ПАСПОРТ ДОСТУПНОСТИ
объекта социальной инфраструктуры (ОСИ)

- 1.1. Наименование (вид) объекта: Общежитие №1
- 1.2. Адрес объекта: г. Новосибирск, ул. Виллойская, 30
- 1.3. Сведения о размещении объекта
 - отдельно стоящее здание 6 этажей, 6454 кв. м

АКТ ОБСЛЕДОВАНИЯ
объекта социальной инфраструктуры
к паспорту доступности
объекта социальной инфраструктуры (ОСИ)
N 2

1.

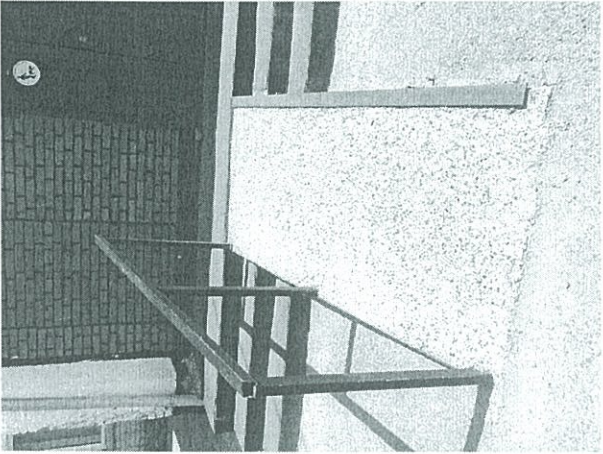
2.1	Лестница (наружная)	Есть		1	Ненормативные и неидентичные по размеру ступени. Отсутствует контрастная окраска крайних ступеней, отсутствуют тактильная пре- дупреждающая плитка, поручни лестницы.	О,С,Г,У	Обеспечить выравнивание ступеней по нормативу, установку поручней, установку тактильной пре- дупреждающей плитки, нанести контрастную окраску крайних ступеней.	КР

2.3	Входная площадка (перед дверью)	Есть		1	Узкая входная площадка, ненормативное покрытие, отсутствует навес над площадкой.	К,О,С,Г,У	Расширить входную площадку в соответствии с требованиями, обеспечить установку навеса и вспомогательного оборудования для граждан с инвалидностью.	КР

2.1 Ширина лестничных маршей открытых лестниц должна быть не менее 1,35 м. Для открытых лестниц на перепадах рельефа ширину пролетов следует принимать от 0,35 до 0,4 м, высоту подступенка - от 0,12 до 0,15 м. Все ступени лестниц в пределах одного марша должны быть одинаковыми по форме в плане, по размерам ширины проступи и высоты подъема ступеней. Поперечный уклон ступеней должен быть не более 2%.

2.3 Входная площадка при входах, доступных МГН, должна иметь навес, водоотвод и, в зависимости от местных климатических условий, подогрев поверхности покрытия маршей лестницы и пандуса. Размеры входной площадки с пандусом - не менее 2,2х2,2 м.

2.

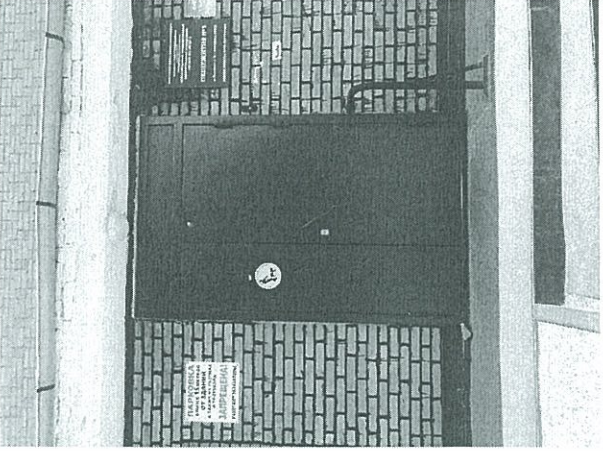
2.2	Пандус (наружный)	Есть		2	Крутой уклон пандуса, ненормативные поручни с одной стороны.	К,О	Переоборудовать пандус в соответствии с нормативами: г-образный пандус.	КР

2.2 Лестницы должны дублироваться пандусами или подъемными устройствами.

Наружные лестницы и пандусы должны быть оборудованы поручнями. Длина марша пандуса не должна превышать 9,0 м, а уклон не круче 1:20.

3.

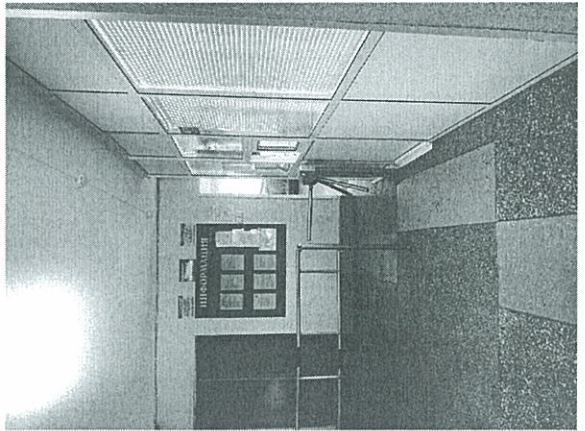
2.4	Дверь (входная) 1	Есть	3	Дверь не соответствует нормативам	К, О, С, Г, У	Привести в соответствие с требованиями	ТР
2.5	Тамбур	Есть		Отсутствует грязеборный коврик	К, О, С, Г, У	Обеспечить установку грязеборного коврика.	ТР
2.6	Дверь 2	Есть		Дверь не соответствует нормативам	К, О, С, Г, У	Привести в соответствие с требованиями	ТР
ОБЩИЕ требования к зоне							
Доступно полностью всем

2.4 и 2.6 Дверные проемы вновь проектируемых зданий и сооружений для входа МГН должны иметь ширину в свету не менее 1,2 м. При двухстворчатых входных дверях ширина одной створки (дверного полотна) должна быть 0,9 м. При проектировании реконструируемых, подлежащих капитальному ремонту и приспособляемых зданий и сооружений ширина входных дверных проемов принимается по месту от 0,9 до 1,2 м. Применение дверей на качающихся петлях и вращающихся дверей на путях движения МГН не допускается. Усилие открывания двери не должно превышать 50 Нм.
